Bygglövshandling

Stockholm Sallaten 7
Wormsövägen 12

Fasadritningar

RITN.NR A2
2023-07-19

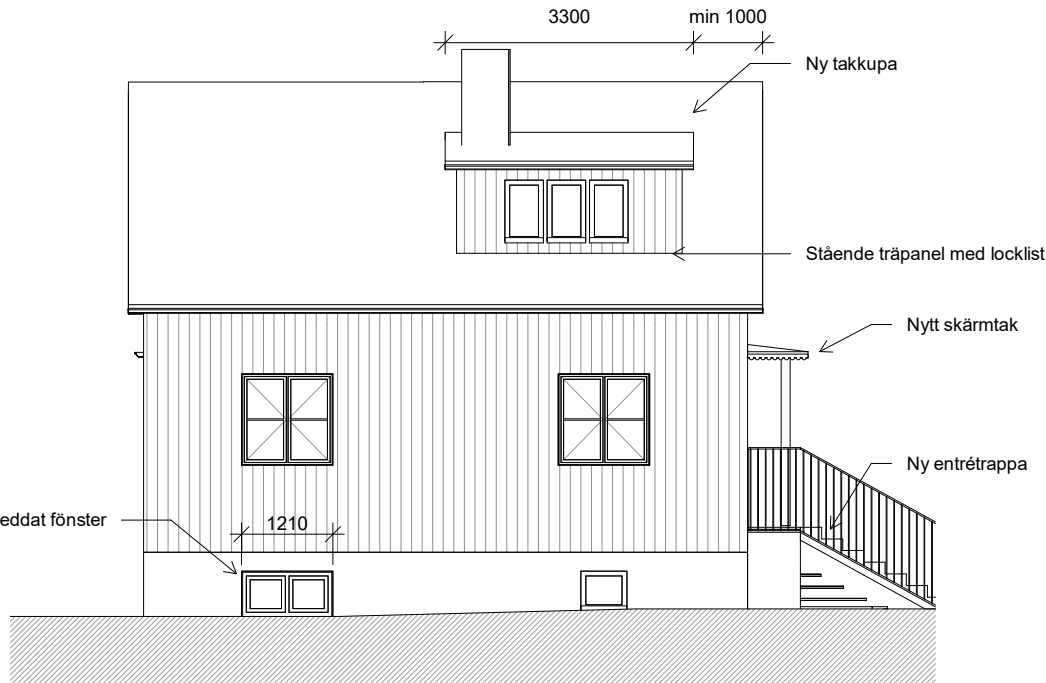
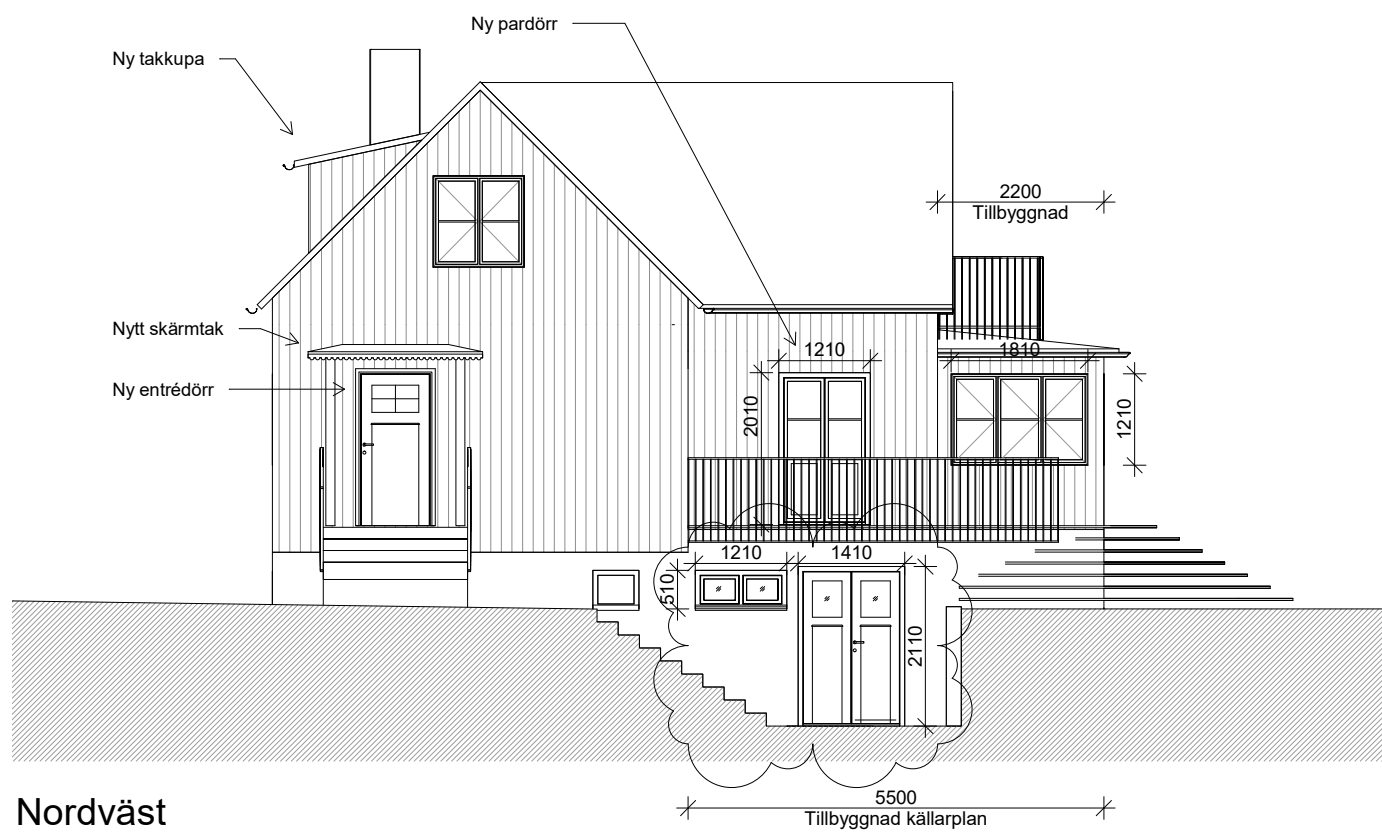
Rev A, 20240915,
- Justerad storlek på källarfönster
- Justerat utförande av källardörr
